工程指示 / 要求簡箋 ENGINEER INSTRUCTIONS(E.I.)

工程指示編號:	EI- 8900	修改版本:	G
	HK- 0537		
工程編號:	J 861	工程名稱:	己連拿利
收件人:	生統	發件人:	細佬
工程項目:	幕牆 正立面 (2F-11F) 主企主橫配料	日期:	25/06/2025

內容: 修改加工圖 備注: 2F至5F在香港地盤修改, 6F或以上在廠修改 備注: 檔案名 J-861 幕牆 正立面 (2F-11F) 主企主橫配料 拆圖原EI8900 (依據EI8934G修改橫料分格265底部鐵孔位避位) 2025.06.25志).zip
完成上列要求日期: 16/07/2025

名稱	雙梗橫料	制圖	周廣志	2025.02.10	修改	A
材料	X86670	復核	謝永林	2025.04.18	日期	2025.06.24
顏色	UCT207124XL-3	批准			圖號	UN-G101c

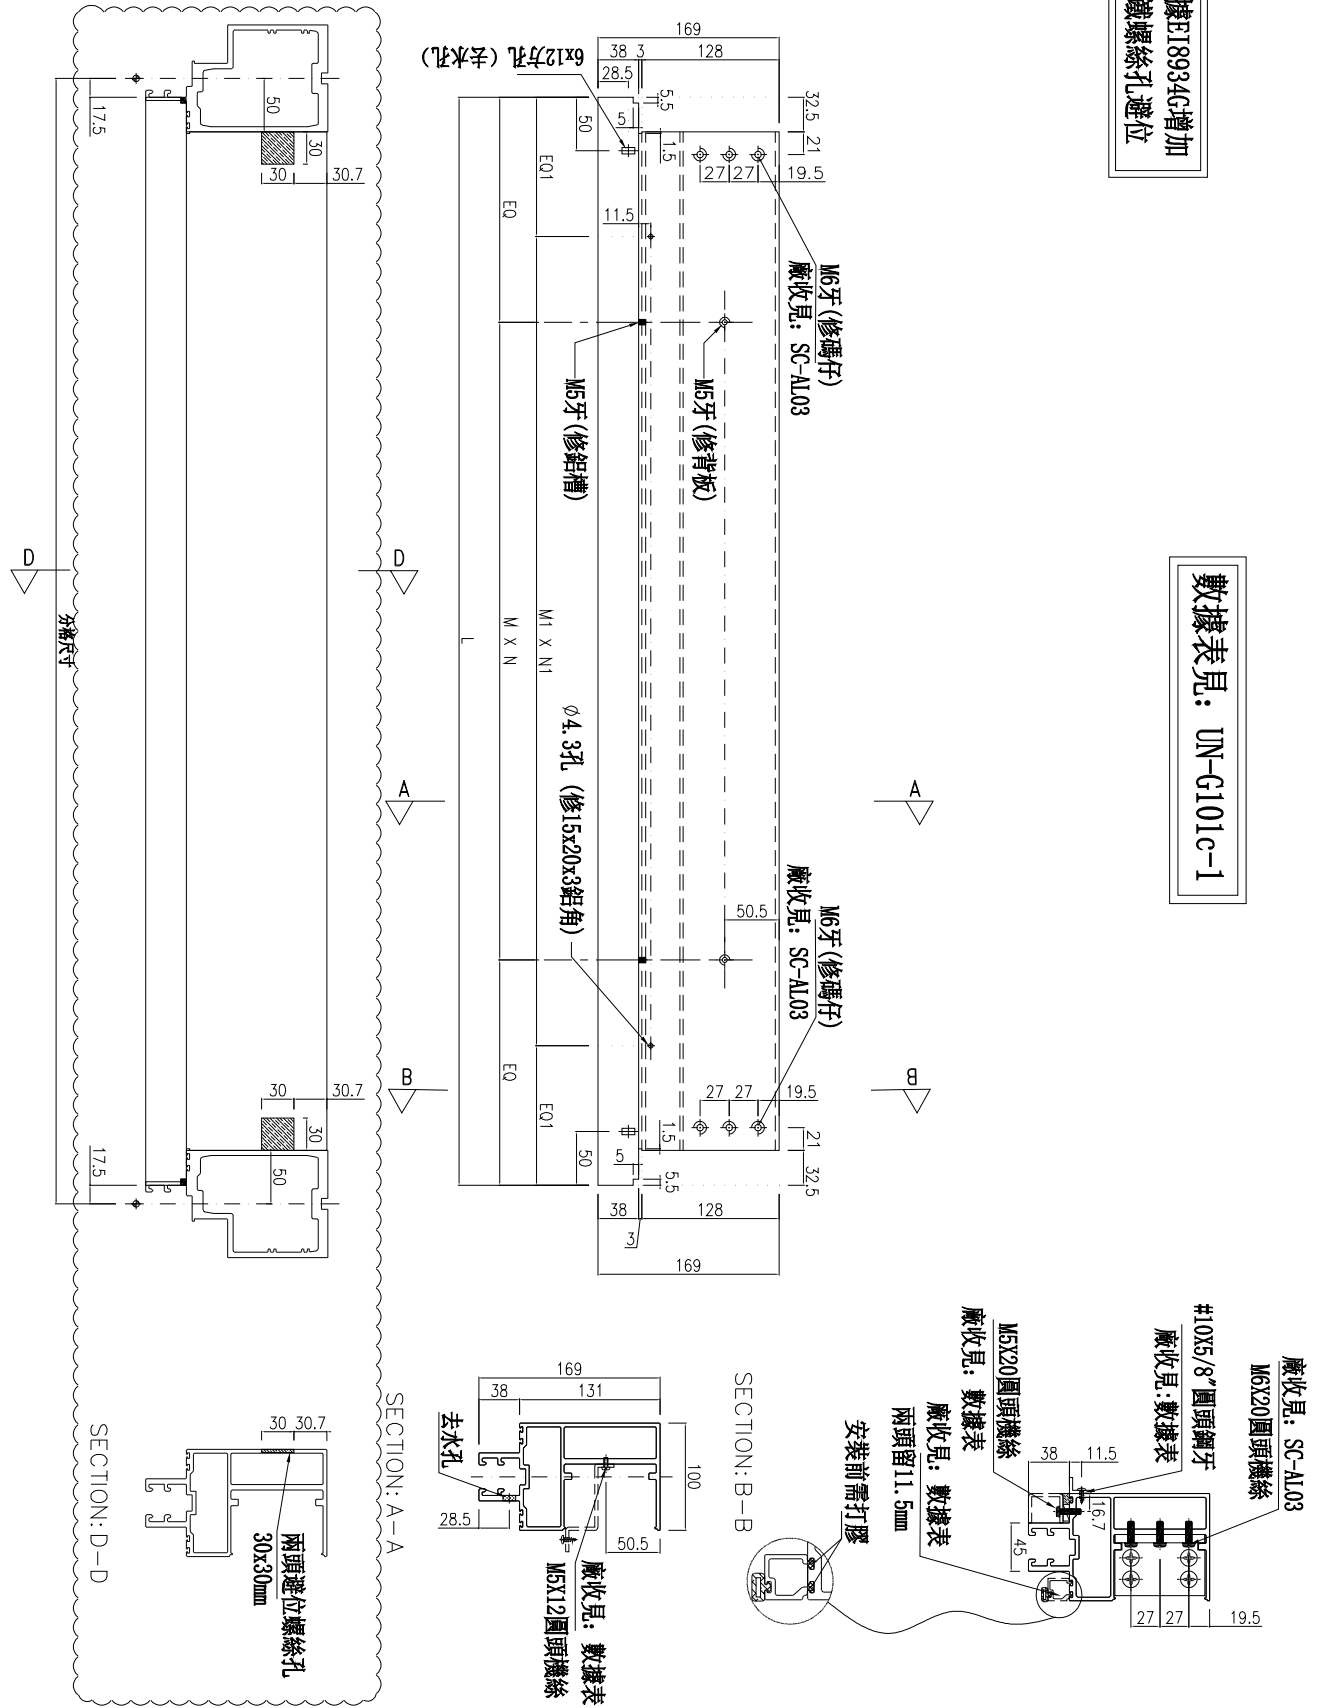
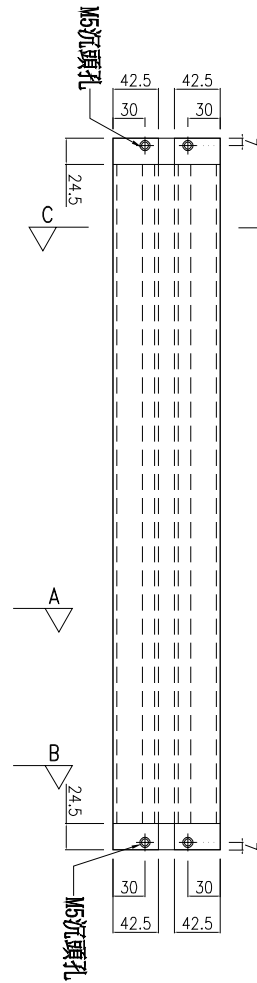
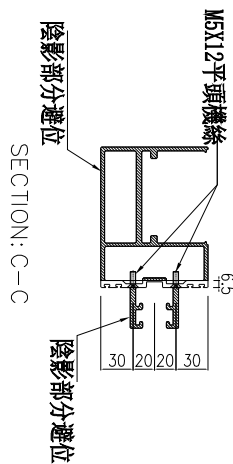
依據E18934G增加
收鐵螺絲孔避位

依據E18934G增加
收鐵螺絲孔避位

名稱	雙梗橫料	制圖	周廣志	2025.02.10	修改	A
材料	X86670	復核	謝永林	2025.04.18	日期	2025.06.24
顏色	UCT207124XL-3	批准			圖號	UN-L01c

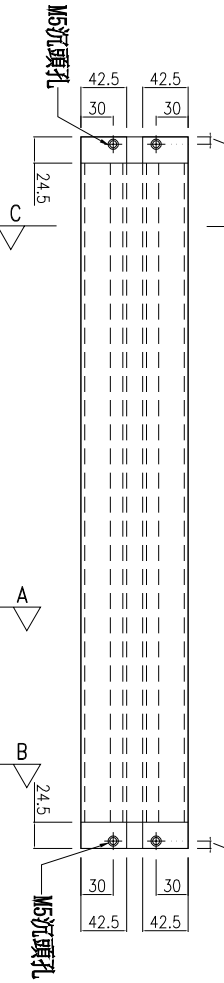
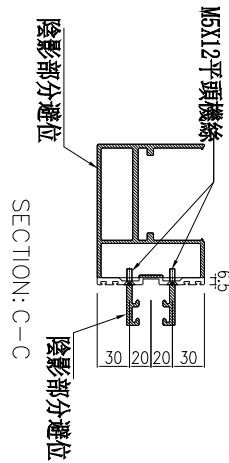
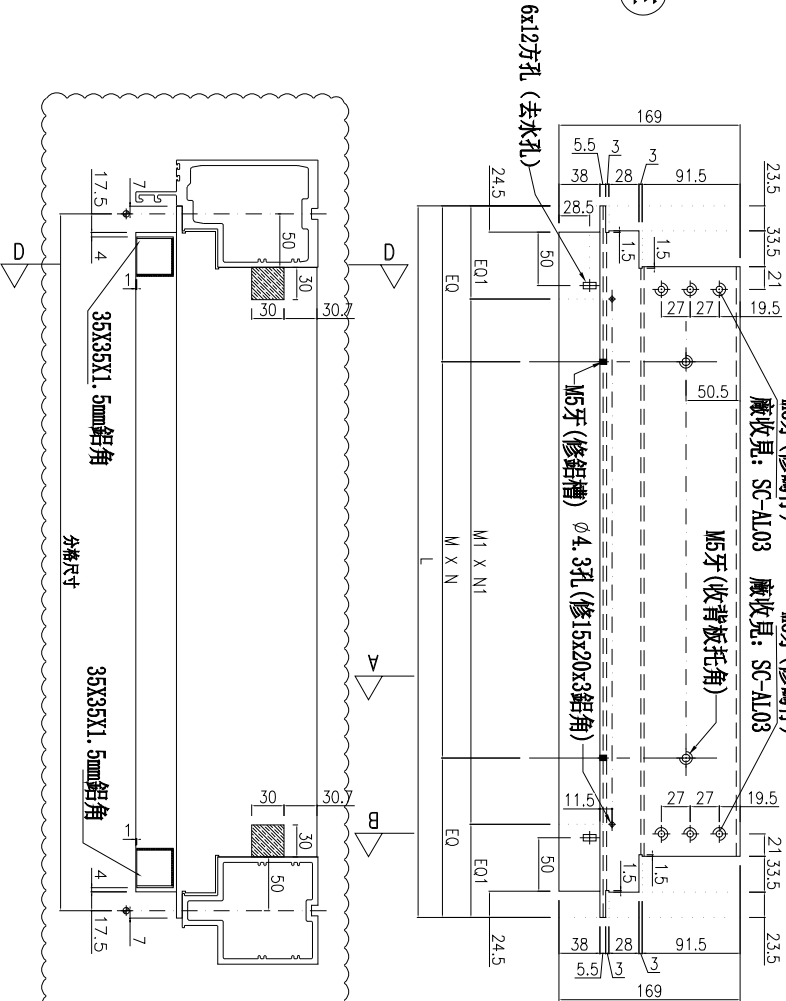
依據E18934G增加
收鐵螺絲孔避位

雲線位修改

名稱	雙槓橫料	制圖	周廣志	2025.02.10	修改	A	B
材料	X86670	復核	謝永林	2025.04.18	日期	2025.05.07	2025.06.24
顏色	UCT207124XL-3	批准			圖號	UN-R04c

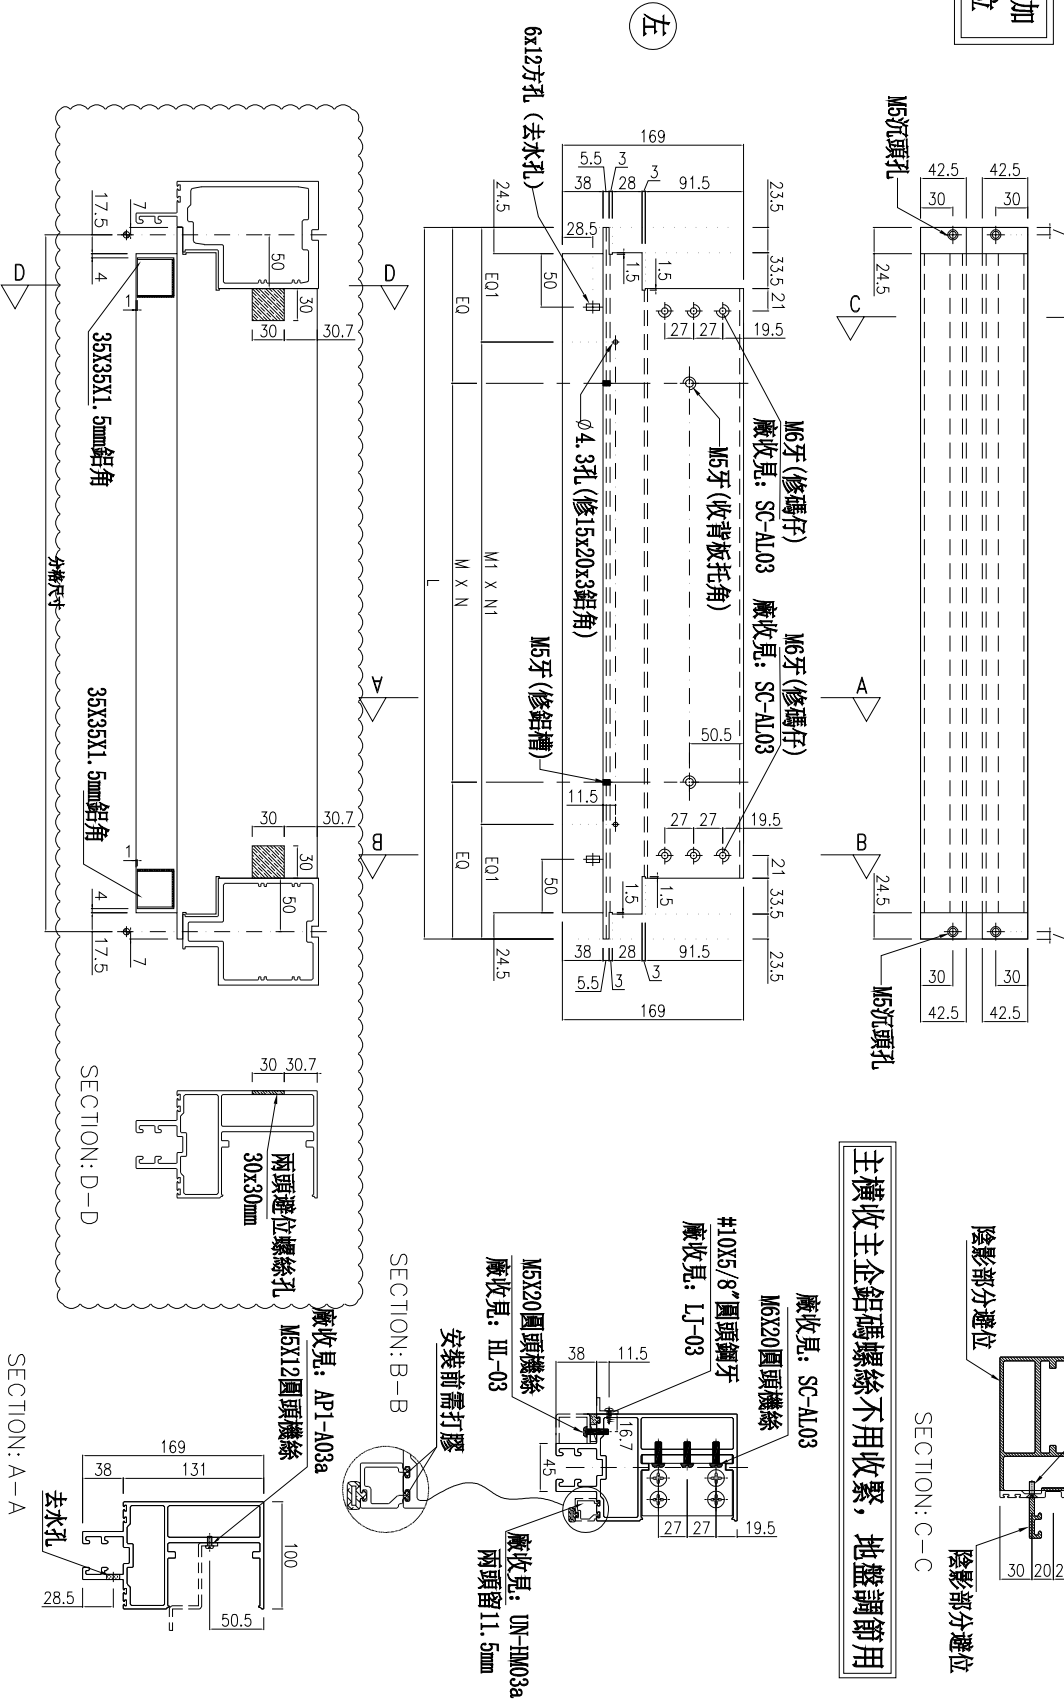
依據E18934G增加
收鐵螺絲孔避位

名稱	雙槓橫料	制圖	周廣志	2025.02.10	修改	A
材料	X86670	復核	謝永林	2025.04.18	日期	2025.06.24
顏色	UCT207124XL-3	批准			圖號	UN-R03c

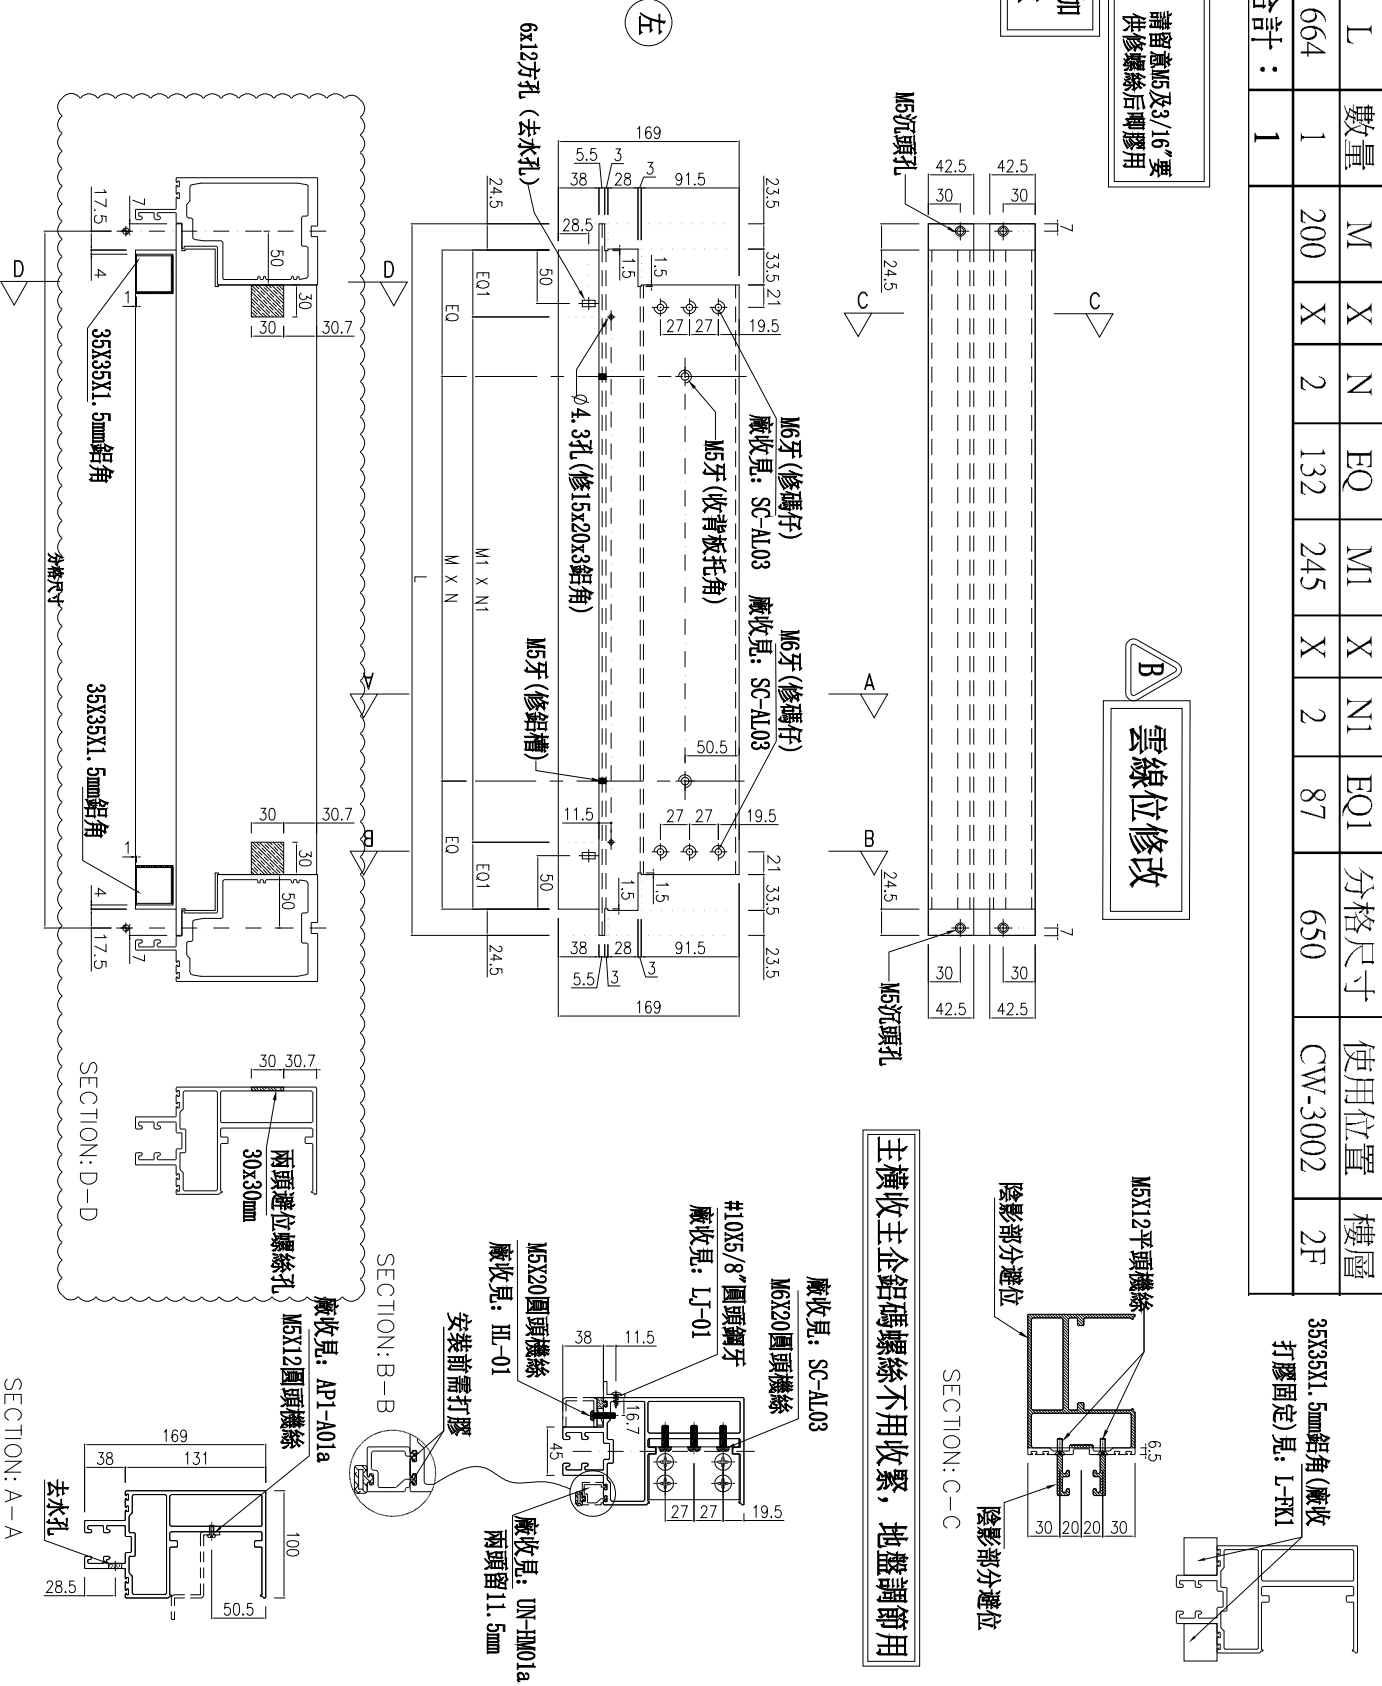
依據E18934G增加
收鐵螺絲孔避位

B
雲線位修改

名稱	雙槓橫料	制圖	周廣志	2025.02.10	修改	A	B
材料	X86670	復核	謝永林	2025.04.18	日期	2025.05.07	2025.06.24
顏色	UCT207124XL-3	批准			圖號	UN-R01c

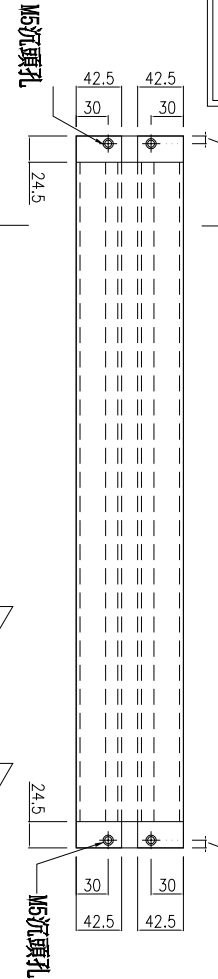
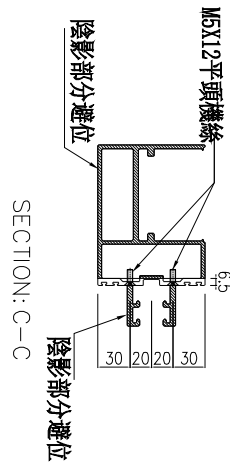
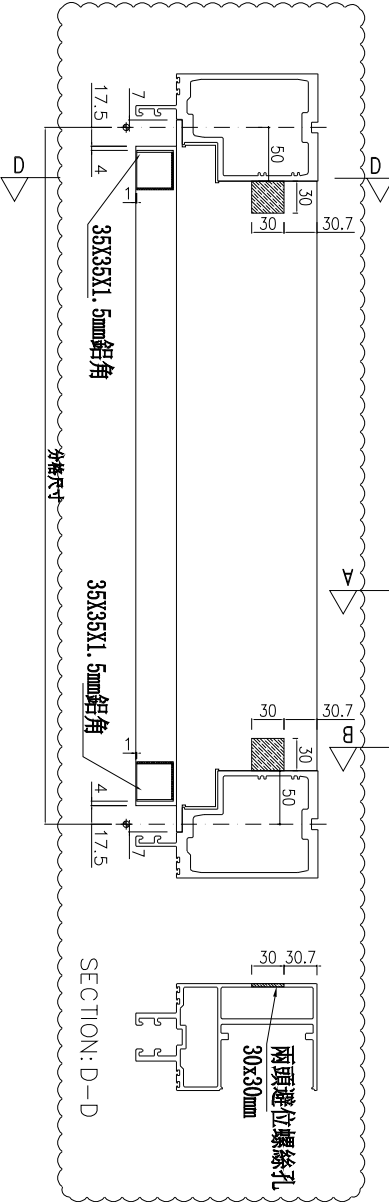
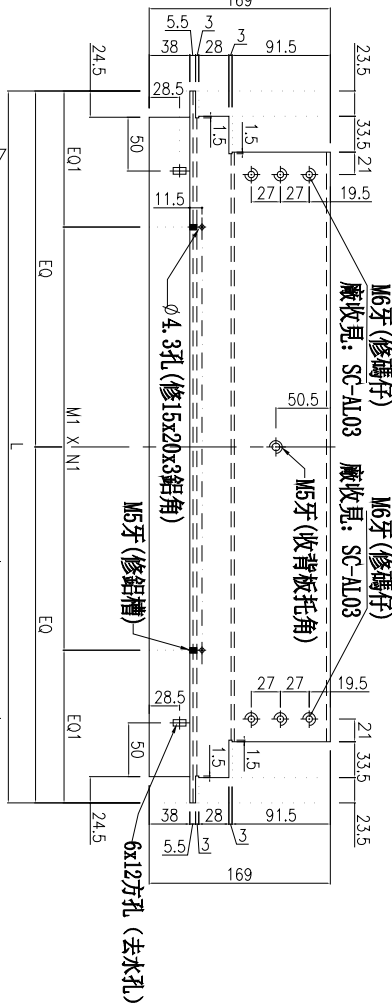
依據E18934C增加
收鐵螺絲孔避位

名稱	雙槓橫料	制圖	周廣志	2025.02.10	修改	A
材料	X86670	復核	謝永林	2025.04.18	日期	2025.06.24
顏色	UCT207124XL-3	批准			圖號	UN-YX01R

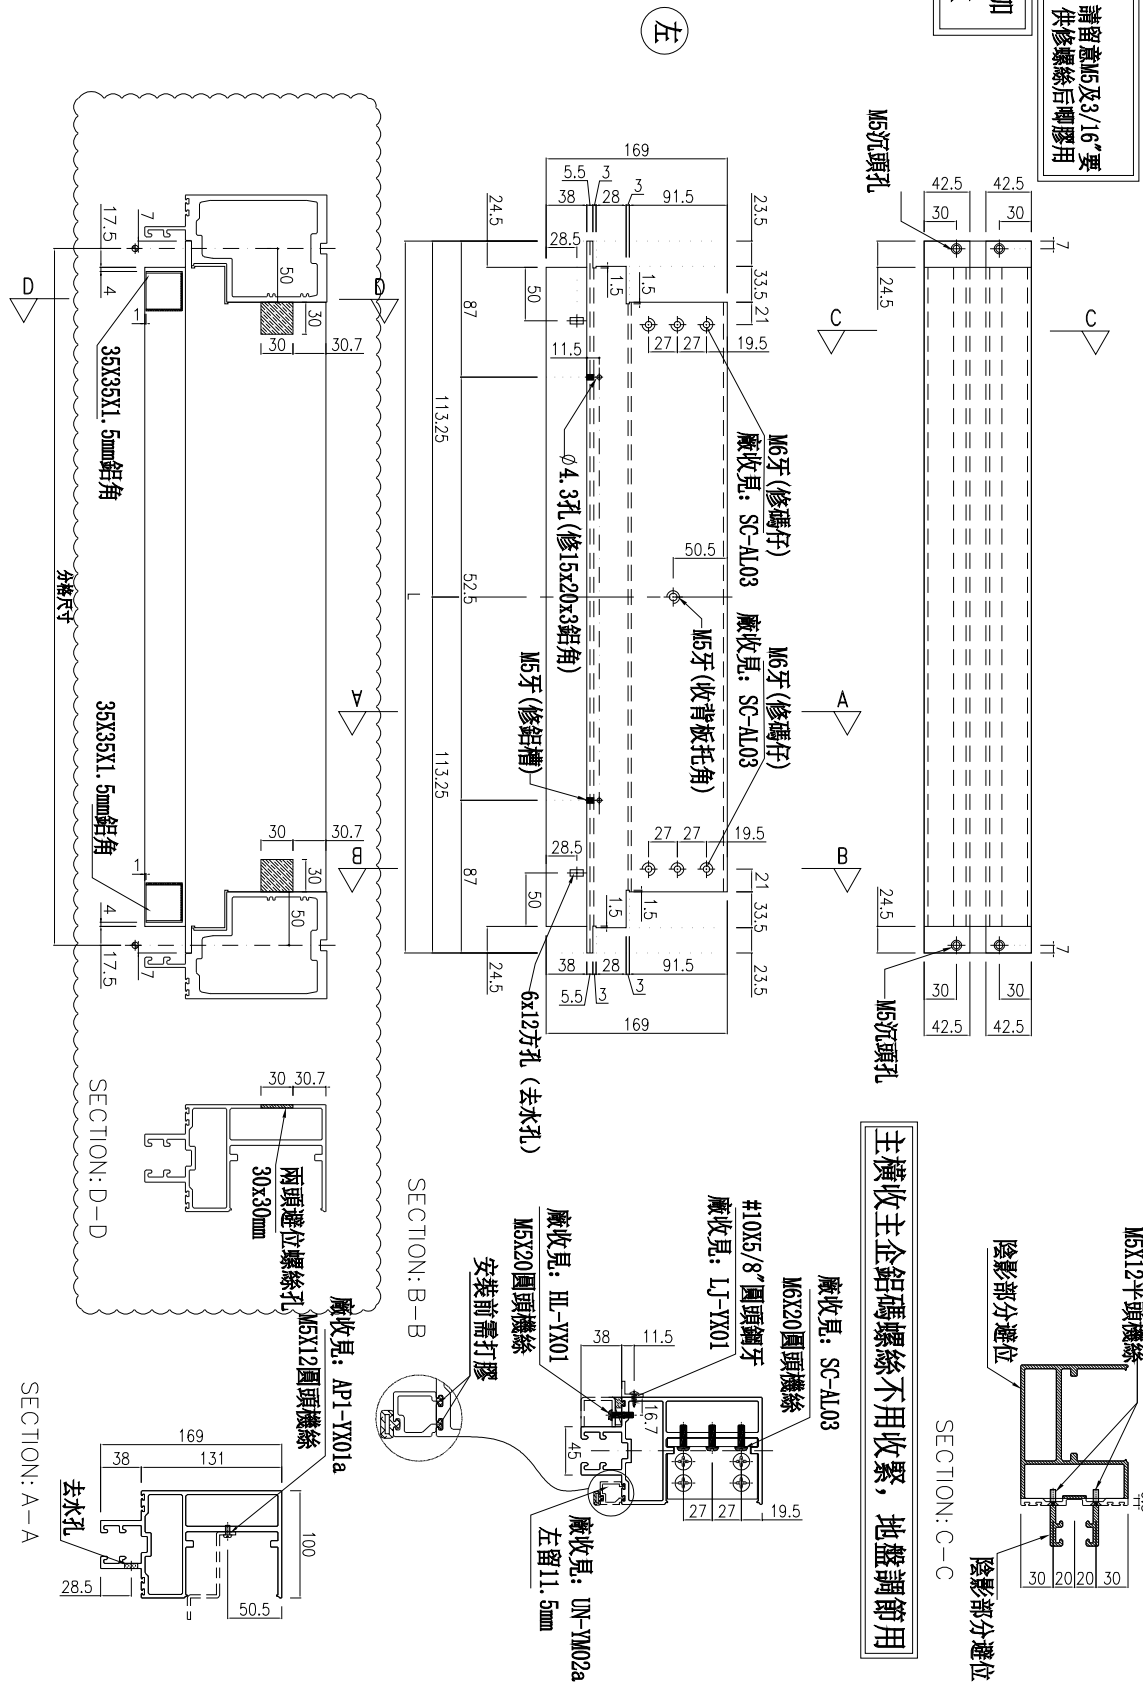
*注意:
螺絲鑽平頭孔事宜, 請留意M5及3/16"要
沉頭(90° X Ø10), 俾修螺絲后樽膠用
依據EI8934C增加
收鐵螺絲孔避位
